## PIANO PARTICOLAREGGIATO "REGINA PACIS"

elaborato: Valutazione previsionale di clima e impatto acustico

## VALUTAZIONE PREVISIONALE DI CLIMA E IMPATTO ACUSTICO AMBIENTALE (Integrazione)

Progetto per la realizzazione di n. 6 edifici residenziali e relative opere di urbanizzazione  
 attraverso Piano Urbanistico Attuativo di iniziativa privata (PUA)

Figura 2 – Caratteristiche geometriche della barriera

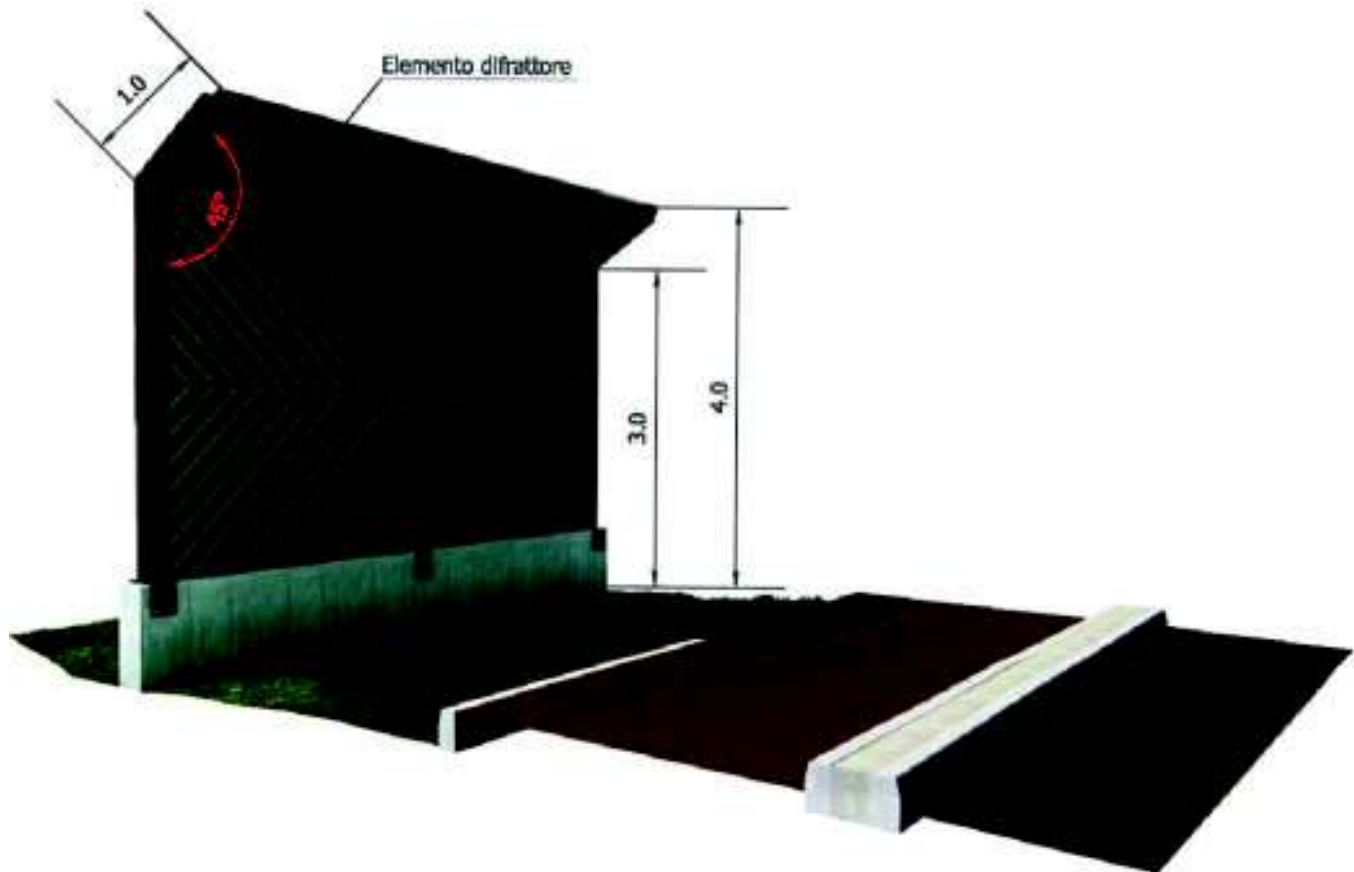
### 1. Verifica in facciata dell'edificio B nel lotto 1 del rispetto dei limiti acustici di immissione assoluti della Classe III, su tutti i fronti e a tutti i piani, sia nel periodo di riferimento diurno che notturno.

Come si può notare dai risultati ottenuti, alcuni recettori (ed in particolare il B1 8 e il B1 9) non rispettano i valori limite della classe III, per cui si rendono necessarie opere di mitigazione dovute al perseguimento del rispetto normativo e di seguito elencate.

Si prescrive l'installazione di barriere acustiche per un'altezza pari a 3 metri dotate di elementi diffrattori di sommità (altezza complessiva 4 metri) situate lungo il confine del lotto in esame come evidenziato nella planimetria sottostante.

Tale mitigazione prevista interferisce sul cammino di propagazione dell'onda di pressione sonora generata dal transito dei veicoli, ne attenua l'emissione per diffrazione, grazie anche agli elementi di diffrazione posti alla sommità della barriera; questi dispositivi consentono di incrementare la diffrazione dello schermo, contenendone l'altezza. Questi ultimi dovranno essere inclinati di 45° per una lunghezza complessiva di 1 metro.

Figura 7 – Individuazione delle attività sportive

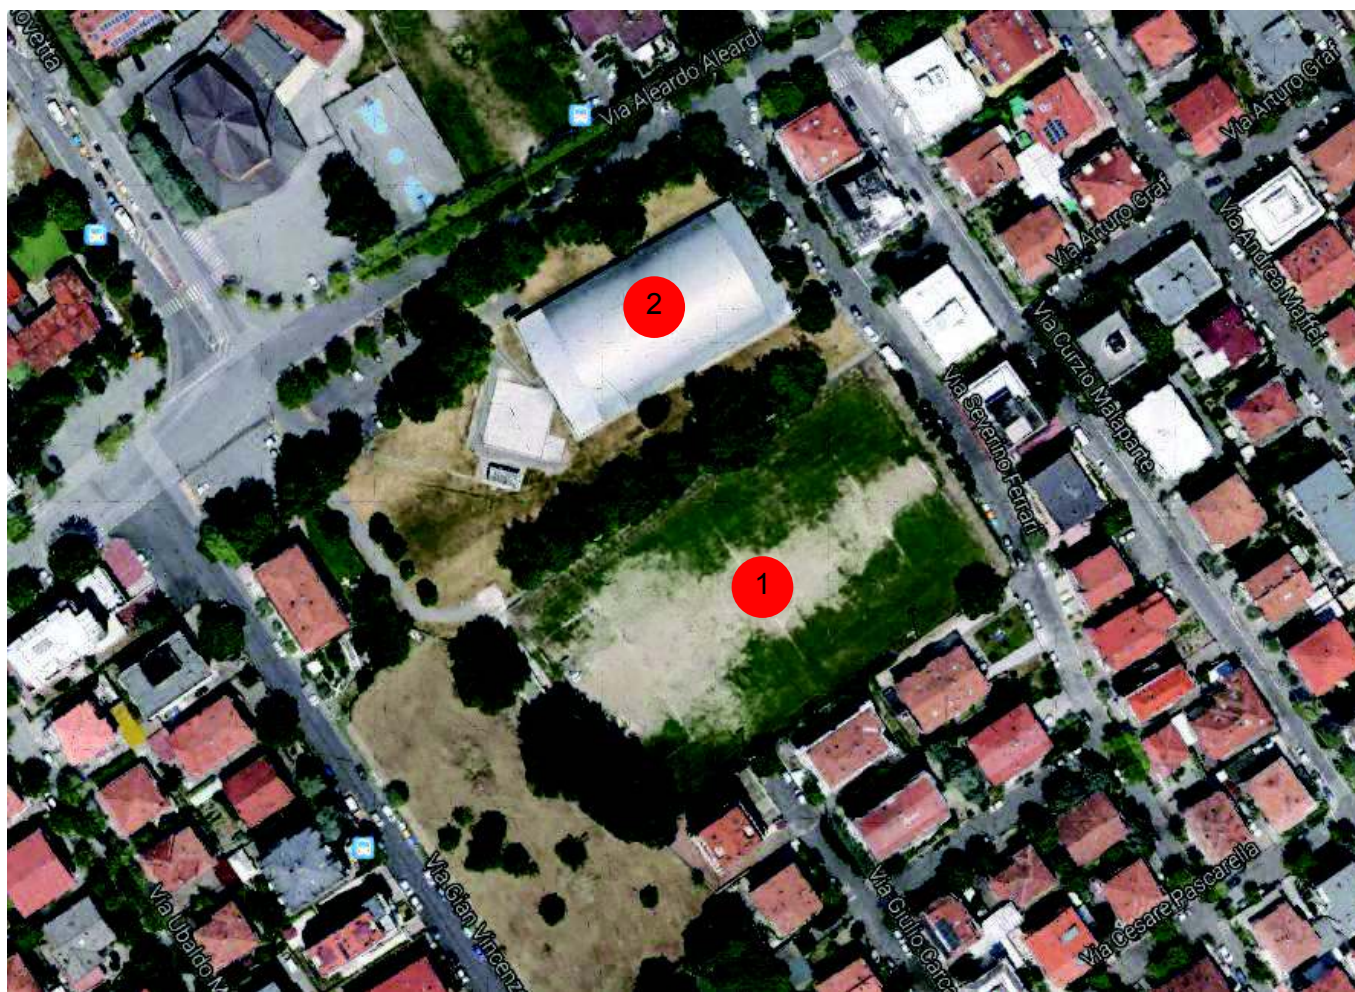
## 2. Valutazione dell'impatto acustico determinato dalle attività sportive localizzate nei pressi delle aree oggetto di intervento.

Considerando che il campo sportivo viene utilizzato per poche ore durante l'arco della giornata e che l'attività di pattinaggio ed educazione fisica viene svolta esclusivamente all'interno ( i livelli sonori emessi all'esterno sono da considerarsi influenti ai fini della valutazione di impatto acustico dati i livelli sonori esistenti), si reputano tali attività non mutanti sulle opere della nuova lottizzazione.

### Mappe acustiche (Post Operam parcheggio)

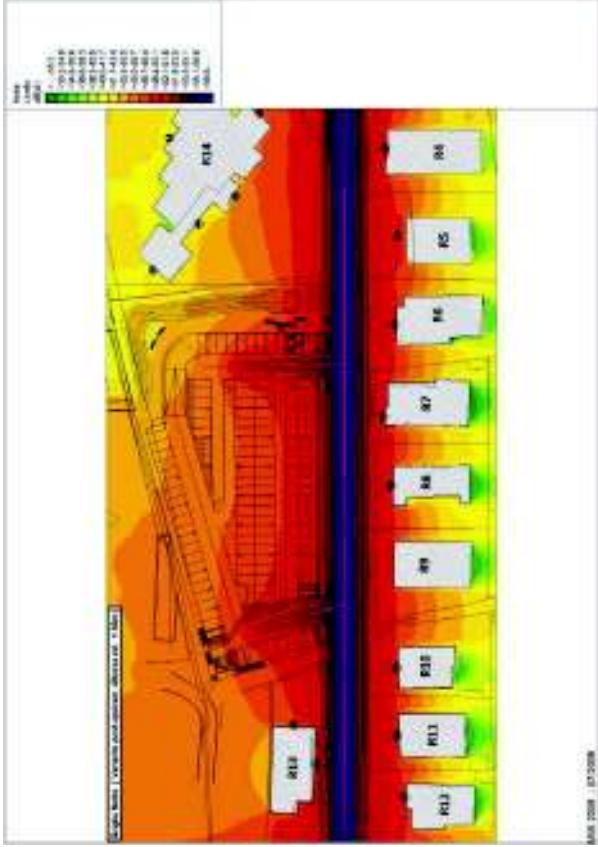
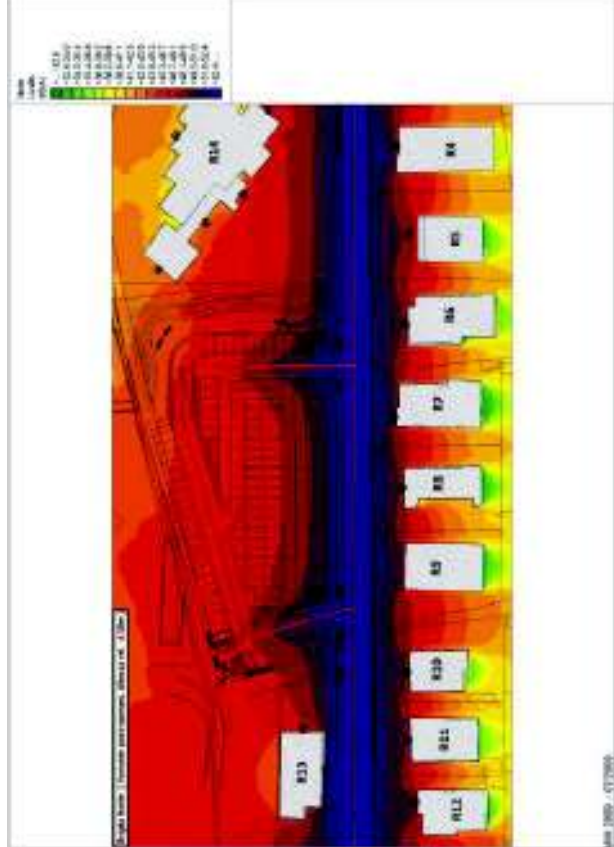
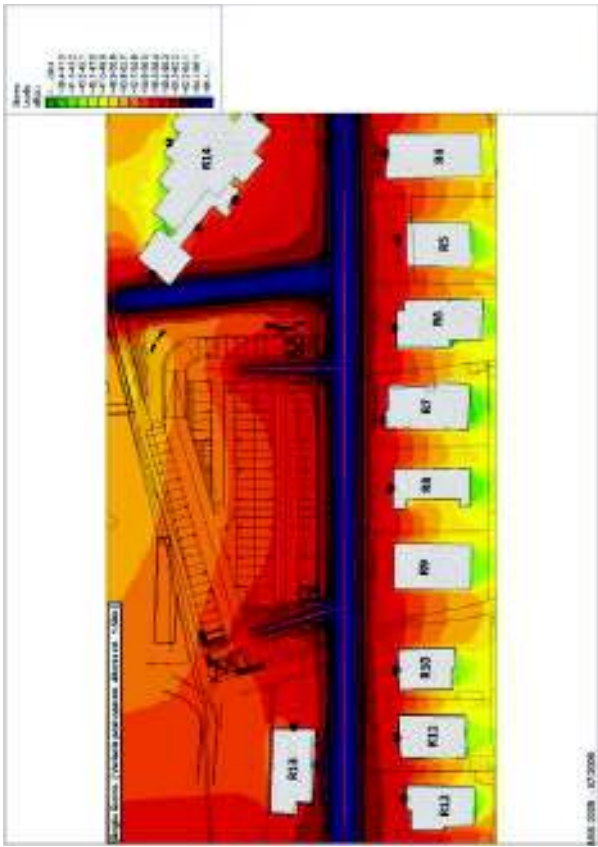
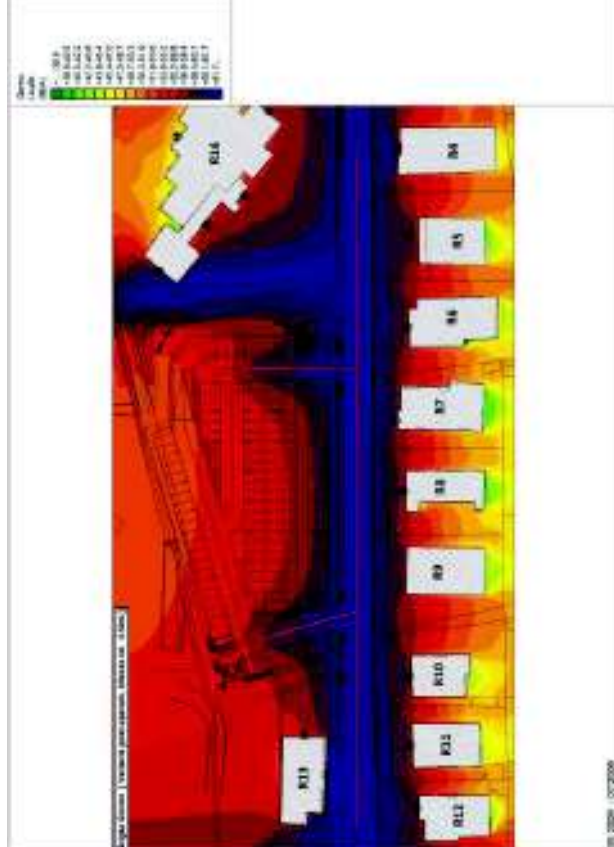
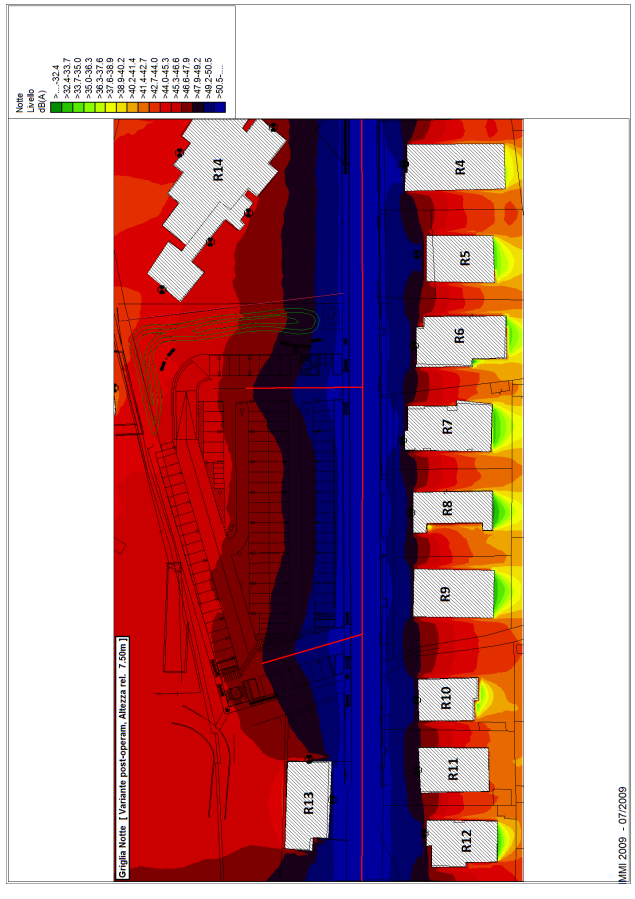
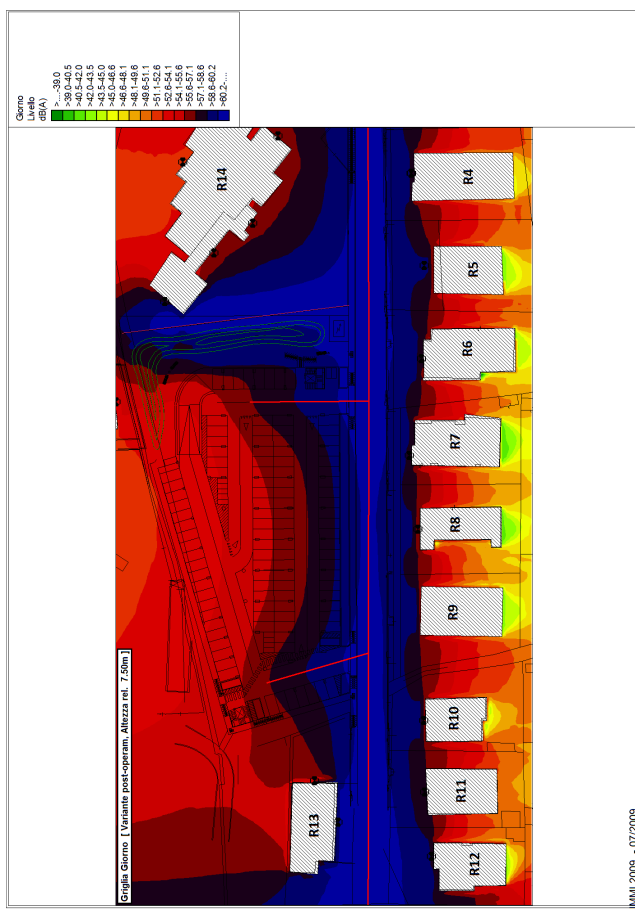
### 3. Stima dell'impatto acustico post operam determinato dal parcheggio multipiano lungo Via Gravina, valutando la sorgente considerando i relativi flussi di traffico concentrati complessivamente nelle due zone di accesso (ingresso-uscita) in particolare riferimento ai ricettori esistenti limitrofi.

- Per alcuni recettori i livelli sonori attesi rispetto alla situazione attuale si riducono.
  - **(R14, R15, R16):** La realizzazione di dune di altezza pari a 2,00 mt, poste a confine tra l'area destinata a parcheggio e la esistente scuola "Boschetti Alberti" risulta essere un'efficace protezione naturale verso la scuola stessa e verso gli edifici posti sul retro.
- Per i ricettori interessati da un incremento dei livelli sonori, si desume dall'analisi dei risultati ottenuti che i possibili disturbati rimangono comunque all'interno dei valori limite previsti dalla zonizzazione acustica.
- Per i recettori che già allo stato attuale non rispettano i limiti (R14), l'incremento di rumore causato dal traffico indotto risulta irrilevante, in quanto la differenza tra stato ante-operam e post-operam è in tutti i casi inferiore a 1,0 dB(A).
